**Oggetto:** Proposta di Variante puntuale al Piano di Difesa della Costa UF01 della Regione Abruzzo –osservazione.

**OGGETTO:** Proposta di Variante puntuale al Piano di Difesa della  
Costa UF01 della Regione Abruzzo - osservazione

Il presente testo costituisce una osservazione alla proposta di Variante puntuale al Piano di Difesa della Costa UF01 della Regione Abruzzo.

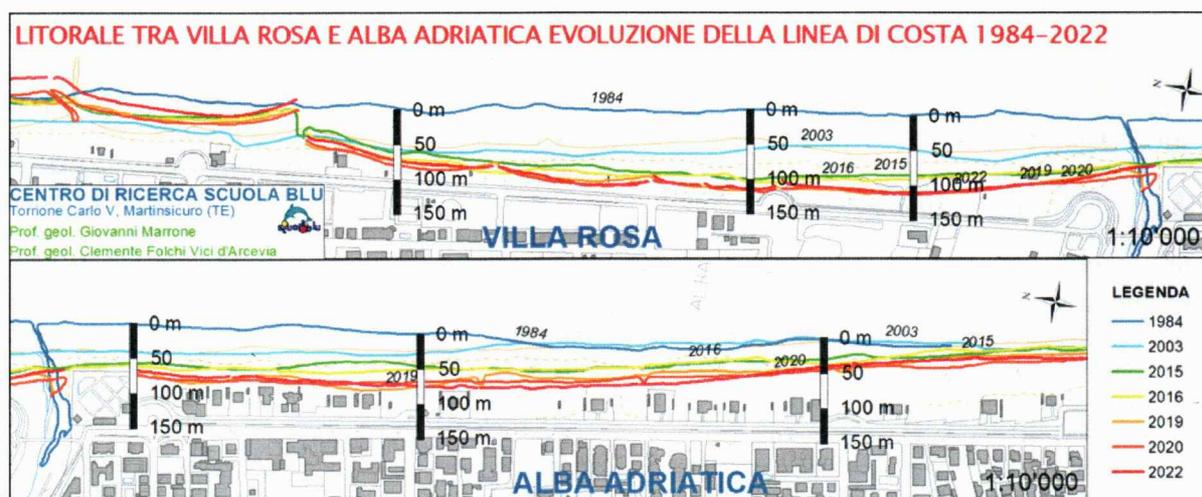
Questi (vedi figura) evidenziano la gravità del fenomeno, con arretramenti della linea di costa di oltre 100 m in 40 anni nel tratto tra Villa Rosa e Alba Adriatica, da circa 1,2 km a nord della foce del Vibrata fino a 1,5 km a sud.

Si può anche notare, osservando le linee di costa del 1984 e del 2003 come il fenomeno si sia propagato progressivamente verso sud, in conseguenza degli interventi di protezione via via realizzati a partire da Martinsicuro verso meridione.
